BT0238
14.07.97

Assunto: Novas Trepes Individuais
Modelos: Century e De Ville (4 e 6 Bocas)
Marca: Brastemp

Fig.01

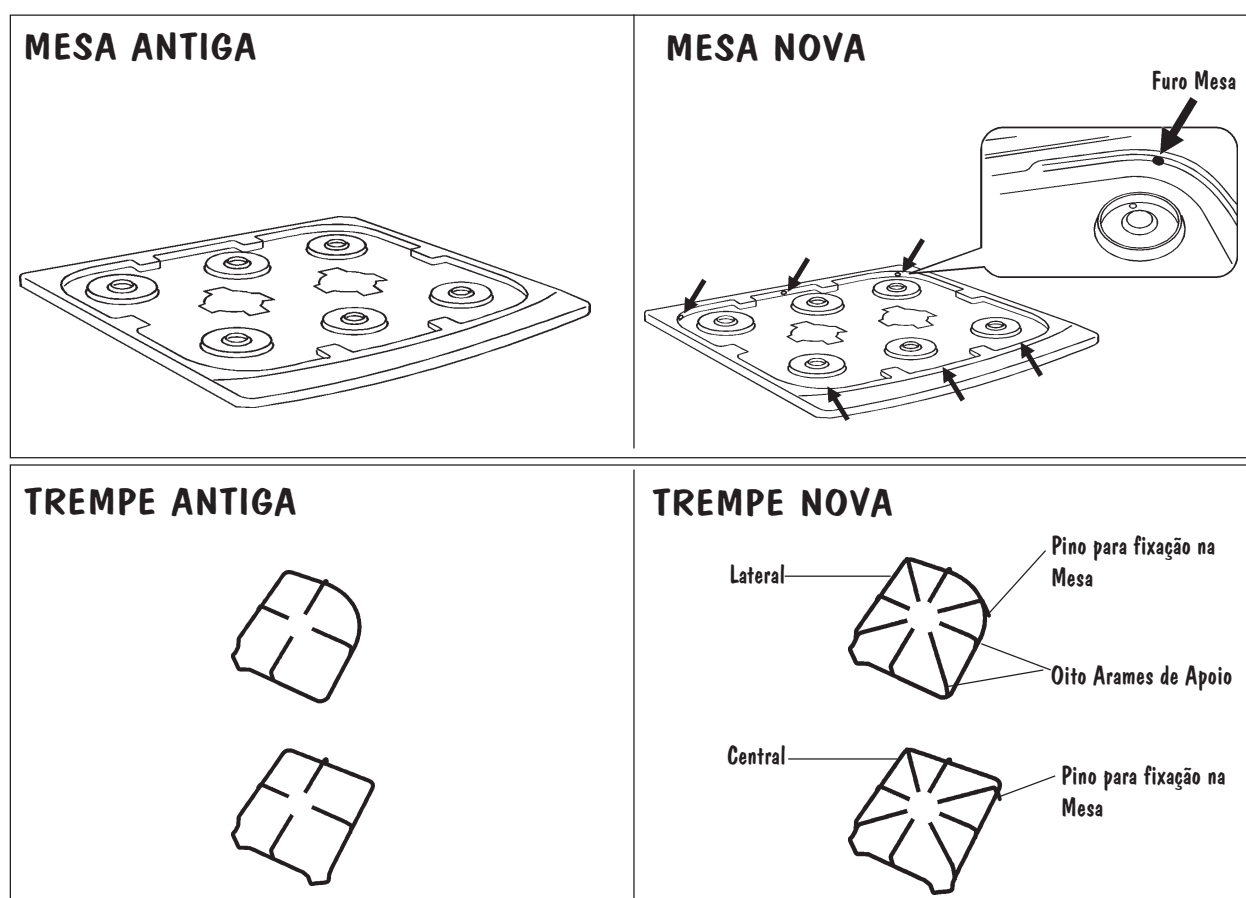
Com o objetivo de melhorar o sistema de fixação/ estabilidade das Trepes Individuais dos modelos em referência, estamos modificando *em fábrica a partir da segunda quinzena de Julho* as Trepes atuais, de forma que as mesmas tenham uma maior área de contato com as painéis e fique fixa à Mesa Inox.

Com isto as Trepes passaram a ter 8 Arames de Apoio e um Pino que as fixam à Mesa. Em conjunto com esta modificação, as Mesas passaram a possuir um furo para receber as Trepes.

Caso recebam reclamações sobre Trempes instáveis e ou escorregadiças, estas devem ser substituídas pelas atuais de linha (Nova).

As Trempes atuais **NÃO SÃO INTERCAMBIÁVEIS** com as antigas devido ao Pino de Fixação que elas possuem e que encaixam na Mesa. Quando necessário trocar alguma Trempe antiga, deverão ser trocadas todas pelos modelos novos, juntamente com a Mesa furada.

As Mesas atuais **SÃO INTERCAMBIÁVEIS** com as antigas, embora possuam furos que recebem as Trempes. Caso necessite trocar a Mesa, não será preciso trocar as Trempes, logo as Mesas antigas **NÃO SÃO INTERCAMBIÁVEIS** com as novas, devido não possuírem furos para receber as Trempes novas.
